Dotyczy: Postępowanie w formie przetargu nieograniczonego powyżej progów unijnych
pn. „**Budowa Zakładu Geotermalnego w Sochaczewie**”. Nr postępowania: **14/2024**

Zamawiający udziela odpowiedzi na pytania zadane w przedmiotowym postępowaniu,
które wpłynęły do Zamawiającego do dnia 16.12.2024 r.

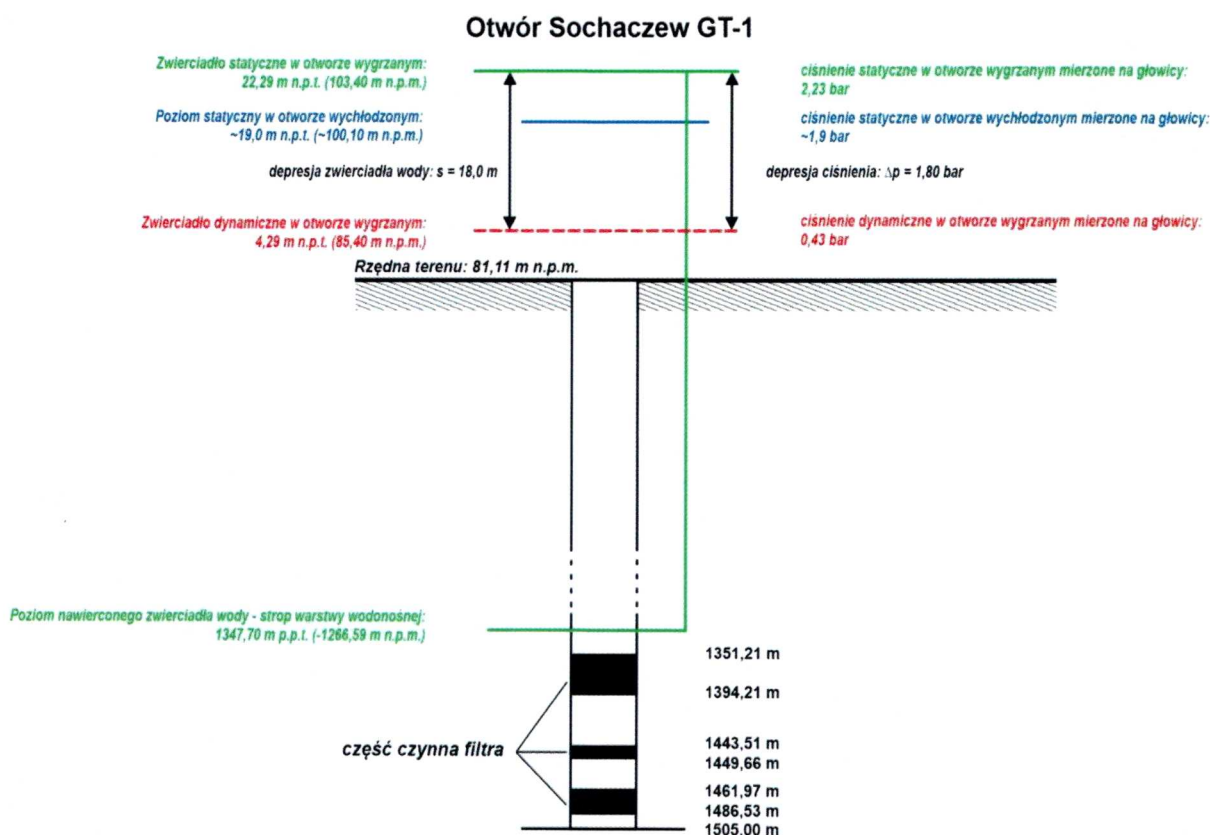
. W PFU na str. 7 Zamawiający wskazuje, że S dla otworu GT-1 wynosi 18,2 m. Prosimy o
potwierdzenie, że literą S oznaczono depresję zwierciadła dynamicznego dla otworu GT-1.

ODP.: Literą S określono depresję zwierciadła wody w otworze Sochaczew GT-1 tzn. różnicę
pomiędzy zwierciadłem statycznym (brak eksploatacji), a dynamicznym (w trakcie eksploatacji
zadaną wydajnością). Informujemy, że w przypadku otworu Sochaczew GT-1 i Sochaczew GT-
2 mamy do czynienia z warunkami artezyjskimi, tzn. że zwierciadło wody stabilizuje się powyżej
powierzchni terenu. Poniżej zamieszczony został rysunek obrazujący położenie statycznego i
dynamicznego zwierciadła wody w otworze Sochaczew GT-1.
